PHILIPS

SERVICE DOCUMENTATIE

uitvoering - 51

BX718 X

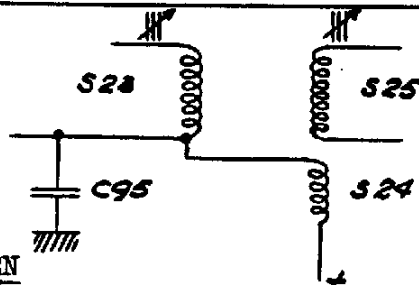
Deze uitvoering van de BX 718X is, uitgezonderd onderstaande wijzigingen, geheel gelijk aan de -00 uitvoering.

1. De K.G.3 band heeft een ander bereik en wel K.G.3 40-134 m (7,5 - 2,24 MHz). Het trimpunt voor dit golfbereik is 7,52 MHz.
2. De elektrische verschillen zijn.

Omschrijving	Codenummer	
	Afvoeren	Toevoegen
S13-S14-S15-S16 S21/22 + S41/42 S47-S48-S49-S50 C72 C95	A3 124 30.0 A3 124 31.0 A3 124 32.0 (2500 pF) 48 429 02/2K5 -	A3 123 98.0 A3 123 99.0 A3 124 00.0 (1910 pF) 48 429 02/1K91 (10.000 pF) 48 751 20/10K
